Rapport de l'Inspection des installations classées

Visite d'inspection du 16/01/2026

EYREIN Industrie

Références : 2026-02-18 UiD192026-0024r georisques
Code AIOT : 0006001927

N°5 : PAC Réorganisation du stockage des matières premières liquides GRV de 1000l

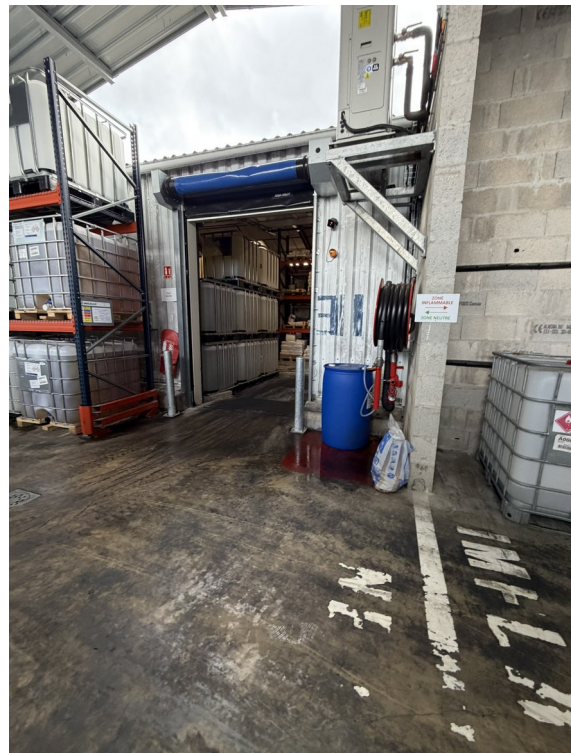
Toutefois, il est également apparu que le marquage au sol, initialement mis en place pour identifier les différentes zones de stockage par nature de produit, est désormais quasiment effacé.

S'agissant de la zone ATEX de charge des chariots élévateurs située dans le bâtiment C, à proximité du bâtiment L et de la zone de stockage des acides, l'Inspection a constaté depuis la précédente inspection du 30/07/2024, un réaménagement de la zone, avec la mise en place de

Toutefois, s'agissant de la zone ATEX, celle-ci n'est pas matérialisée sur le plan fourni en page 21 du PAC et elle est mal positionnée sur le plan fourni en page 15 de ce PAC. De plus, elle n'apparaît pas sur les plans fournis à l'appui du dossier de demande de permis de construire du bâtiment L. Or, sur site il a été constaté qu'aucune porte coupe-feu n'existe à l'intérieur des locaux entre le bâtiment de stockage C et la zone de stockage des acides. La zone ATEX est accolée au mur coupe-feu séparant le bâtiment C de la zone de stockage des acides (sacs et GRV), qui lui-même comporte une première large ouverture, sans porte, ainsi qu'une seconde large ouverture, sans porte, présente entre le stockage acides et le bâtiment C, face à des stockages en racks de matières premières. Or, en raison de la présence de ces larges ouvertures, ce mur ne saurait pouvoir être considéré comme coupe-feu.

L'exploitant devra procéder, sous 2 mois, à la réfection du marquage au sol dans le bâtiment L, afin de distinguer les différentes zones de stockage des produits acides, neutres et basiques. Il devra s'assurer que ce marquage soit réalisé de sorte qu'il puisse perdurer dans le temps et ce malgré le déversement de produits et le passage répété des engins de manutention.

S'agissant de la zone ATEX de charge des chariots élévateurs, présente dans le bâtiment C, l'exploitant doit indiquer, sous 1 mois, en raison de la mise en place de nouveaux matériels de charge, les modifications éventuellement induites sur la puissance autorisée au titre de la rubrique 2925 - Charge d'accumulateurs.

Il doit, en outre, transmettre, sous 3 mois, une étude dans laquelle il devra être démontré l'absence de potentielles émanations de gaz provenant de la zone de recharge des batteries des chariots élévateurs. En cas d'absence de risques d'émanations de gaz, l'exploitant devra s'assurer de respecter les dispositions de l'article 17 de l'annexe II de l'arrêté ministériel du 11/04/2017 modifié relatif aux prescriptions générales applicables aux entrepôts couverts soumis à la rubrique 1510 et notamment d'aménager, sous 1 mois, à la suite de cette étude, la zone ATEX de sorte que celle-ci soit distante de 3 mètres de toute matière combustible et d'être protégée contre les risques de court-circuit. En cas de présence de tels risques, la recharge des batteries devra être réalisée, sous 3 mois à la suite de cette étude, dans un local de recharge spécifique tel que défini à l'article susvisé.
